津波避難ビル標識についての考え方　110826_picto 研メモ

ADD Alliance for Disaster reduction Designs

原案をうけて

●ビル上部
図記号のみ

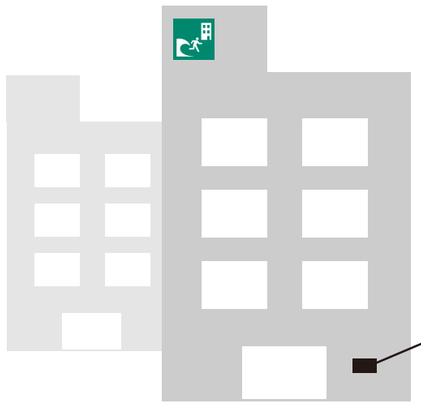
ビル自体には上部に目標物として、「図記号のみ」を設置する。地上に近いものは「文字情報」を入れる。
